# 永阳樟台产融项目设计变更对比

设计单位：福州城建设计研究院股份有限公司

# 变更总平、管综、规划设计方案及技术指标调整说明

| 设计变更单 | | 编号 | 01 |

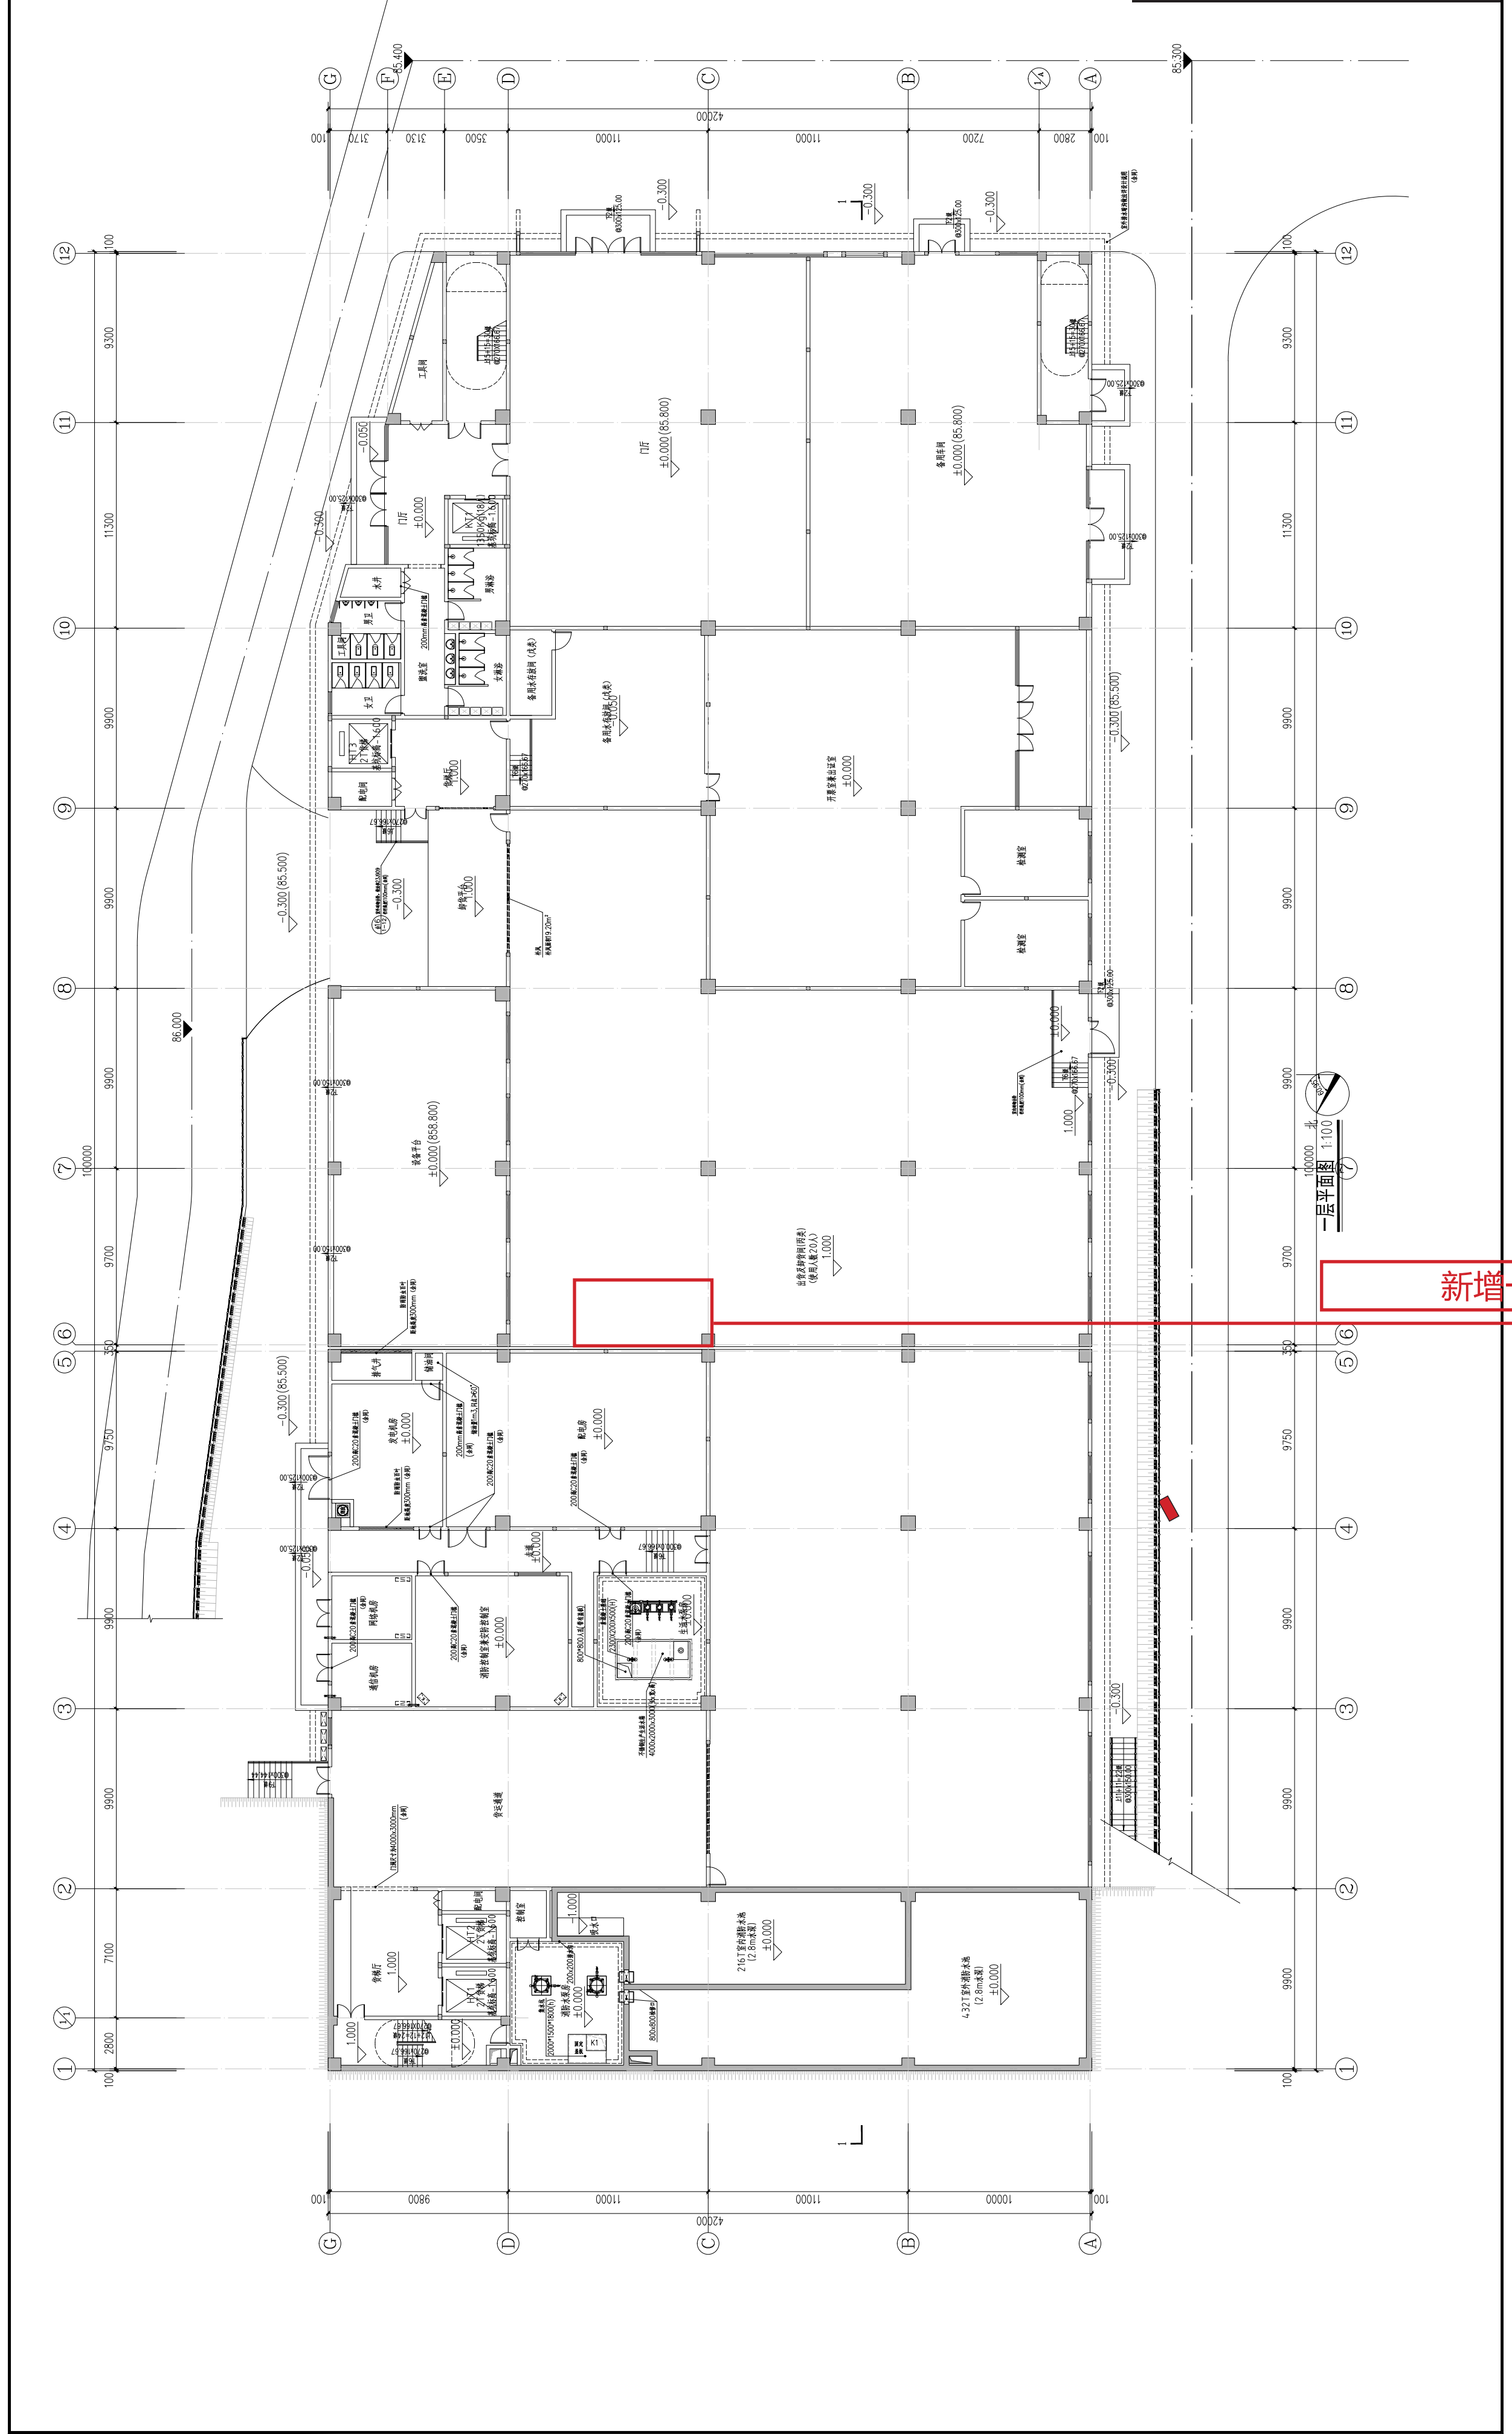
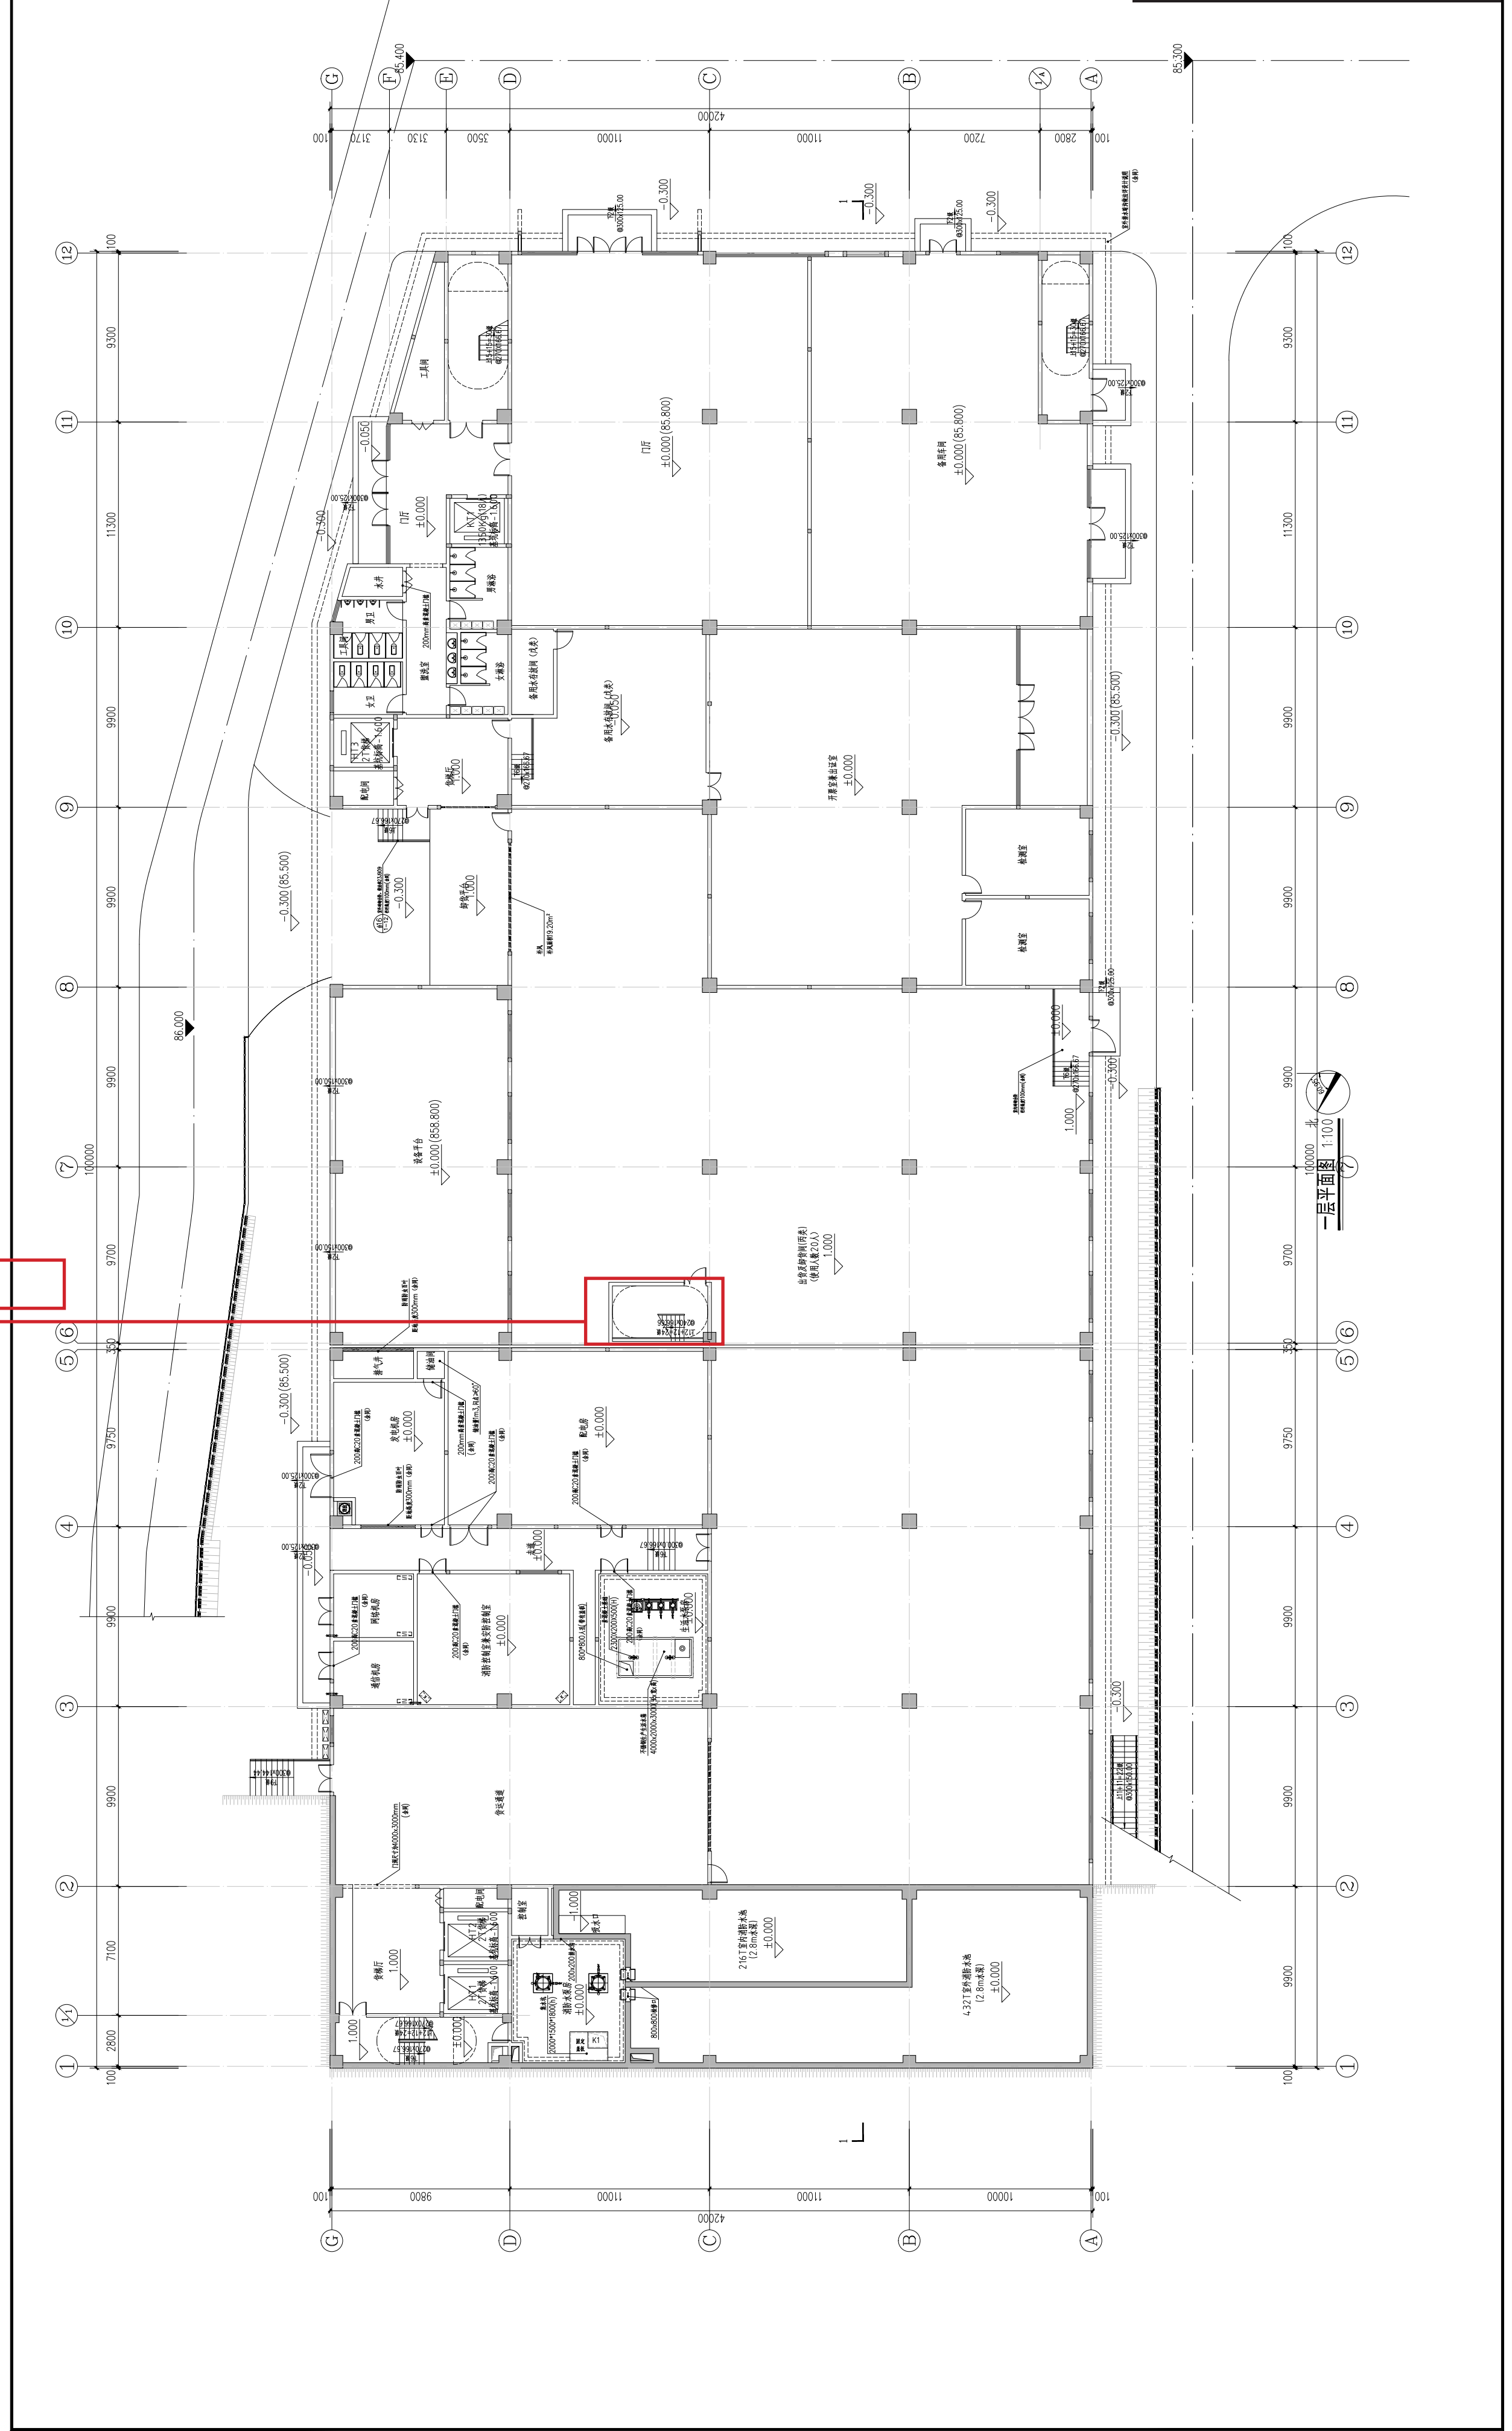
新增一部楼梯。
